Troca de intercom – Flightcom 403 pelo ACT-1 ACTIVE

Informações sobre como se deve proceder para substituir o intercom Flightcom 403 pelo ACT-1, da Eletroleve.

BOLETIM DE SERVIÇO 1-0807

Furos sobrepostos do intercom ACT-1 sobre o Flightcom 403

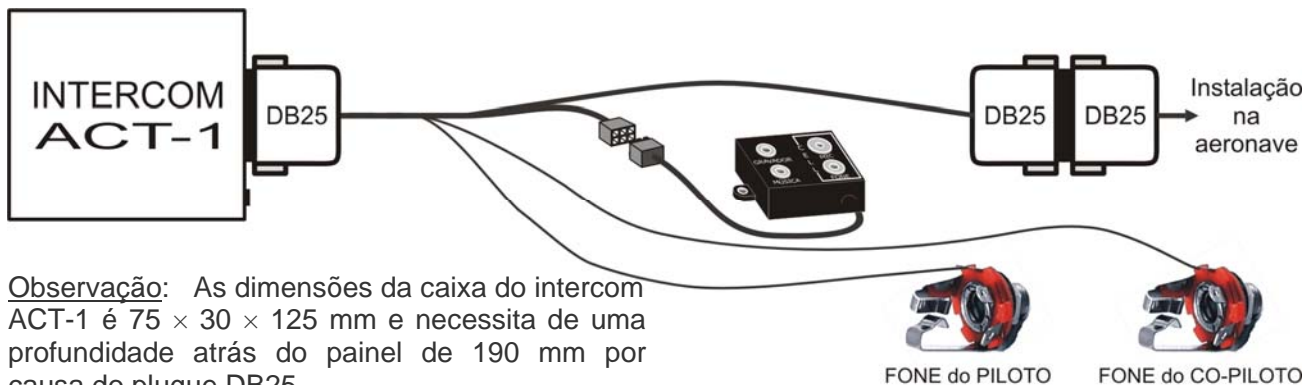
O painel frontal do intercom ACT-1 mede 75 × 30mm e os furos não têm o mesmo posicionamento do Flightcom 403, então é necessário fazer algumas alterações.

No painel da aeronave, que estava com o Flightcom 403, os furos estarão como os mostrados na parte central do desenho ao lado. Terá que se alargar um pouco os furos maiores, para o lado de fora, utilizando-se de uma lima redonda, e o orifício central também terá que ser puxado para cima, de forma que os furos no painel da aeronave ficarão com o *layout* igual ao mostrado no desenho de baixo, com a furação do painel do intercom ACT-1 sobreposta à do Flightcom 403. Como se vê no desenho, outros dois furos terão que ser feitos, aonde vão os parafusos de fixação do painel.

Diagrama das ligações.

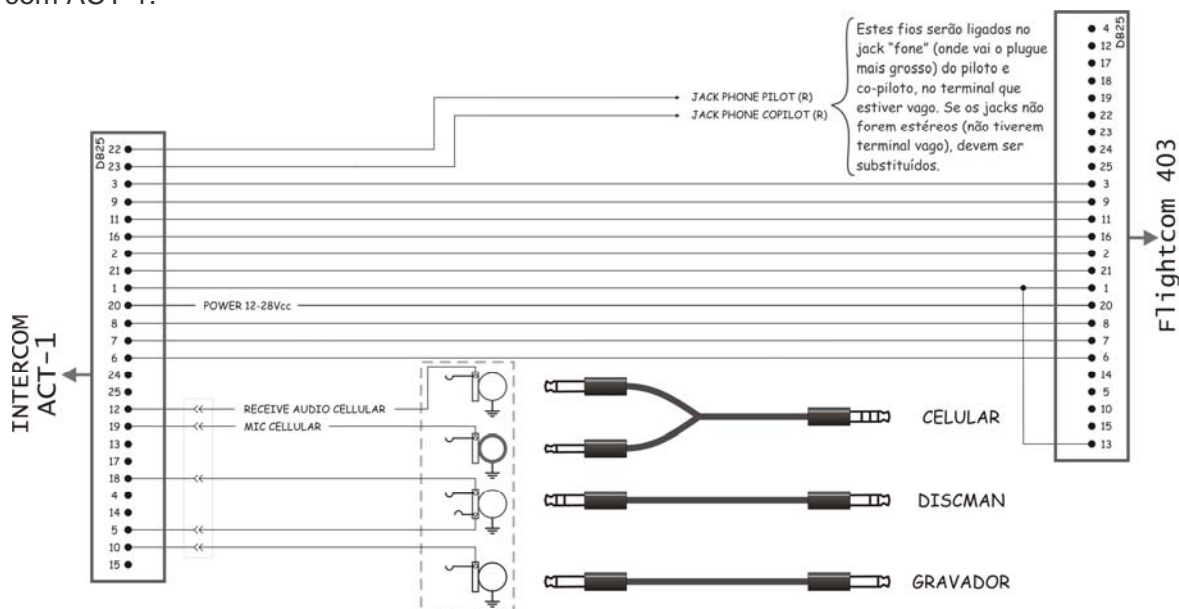
O diagrama abaixo mostra as ligações elétricas do adaptador que torna compatível a instalação do intercom Flightcom 403 com o intercom ACT-1, incluindo os fios para o segundo canal de áudio dos fones do piloto e co-piloto e o conector para a caixa de conexões de música, telefone e gravador do intercom ACT-1.
